**Impianto Solare Termodinamico della potenza lorda di
55 MWe denominato "FLUMINI MANNU"**

VALUTAZIONE DI IMPATTO AMBIENTALE

INTEGRAZIONI VOLONTARIE – FEBBRAIO 2016

Figura 1: Collettore del campo solare

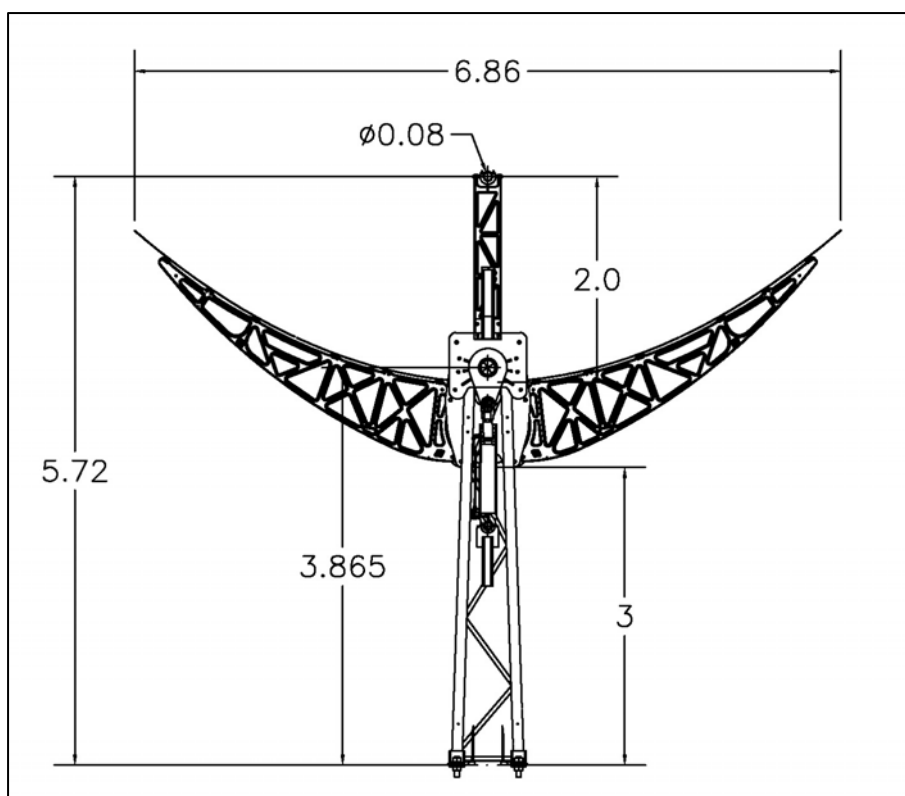
I dubbi sorti sono riferiti al modo in cui saranno eseguite le pratiche colturali, *“generalmente meccanizzate”*, di lavorazione del terreno, concimazione, diserbo, come saranno affrontate le problematiche fitosanitarie, la raccolta e la trasformazione del prodotto finale; per quest’ultimo aspetto la Regione afferma *“non è minimamente descritto Il previsto impianto d’essiccazione e di produzione di pellet (non è per altro chiaro di cosa si tratti, visto che al momento sfuggono dei riferimenti bibliografici per questo tipo di trasformazione finale)”*.

La convivenza tra elementi dell’impianto e coltivazione è possibile grazie all’altezza libera sotto i collettori (circa 3 metri, vedi Figura 1), che consente il transito ai mezzi agricoli, e alla necessità di minor quantità di lavorazioni ed interventi in campo per la presenza di un impianto di irrigazione sub-terranea, che agevola i trattamenti.

Figura 14: Rappresentazione planimetrica dei terrazzamenti (Figura 13 del documento codice PUTRS001)

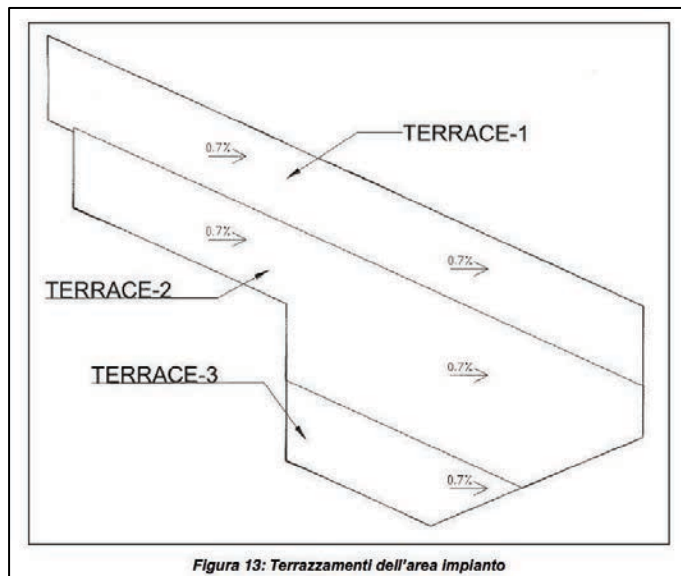
La Direzione Generale belle arti e paesaggio (DG BeAP) del MiBACT ha espresso con nota prot. 5489 del 06/03/2015 un parere tecnico istruttorio positivo con prescrizioni per la compatibilità ambientale dell'impianto solare termodinamico Flumini Mannu. Con nota prot. 24301 del 07/10/2015 il parere tecnico istruttorio della stessa Direzione Generale è diventato negativo, *"non potendo confermare il parere tecnico istruttorio espresso con nota prot. n. 5489 del 06/03/2015 in quanto riferito ad una soluzione progettuale alla fine modificata dalla proponente il 23/06/2015"*.

Invece, secondo la DG BeAP e le altre strutture del MiBACT, con le sezioni è stata rappresentata una nuova soluzione progettuale per l'installazione dell'impianto, più "impegnativa" dal punto di vista ambientale e paesaggistico, viste le "consistenti" modificazioni altimetriche e morfologiche dell'area impianto.

Si intende subito precisare che il progetto non è stato assolutamente modificato il 23/06/2015. In tale data sono state trasmesse le sezioni dell'area impianto ante e post operam, che sono un'ulteriore rappresentazione grafica rispetto a quella planimetrica, già presente nei documenti progettuali consegnati.

I dislivelli dei terrazzamenti in elevazione e/o in depressione, riportati nelle sezioni trasmesse con le integrazioni del 23/06/2015, confrontati con le distanze in gioco possono essere giudicati di minima entità e visivamente inapprezzabili a colpo d'occhio nell'economia complessiva dell'opera.

Creare terrazzamenti con dislivelli di 1 o 2 metri, visti nell'ampiezza dell'area, non può essere valutato come uno "stravolgimento" del territorio né come uno "snaturamento" del valore paesaggistico dello stesso.
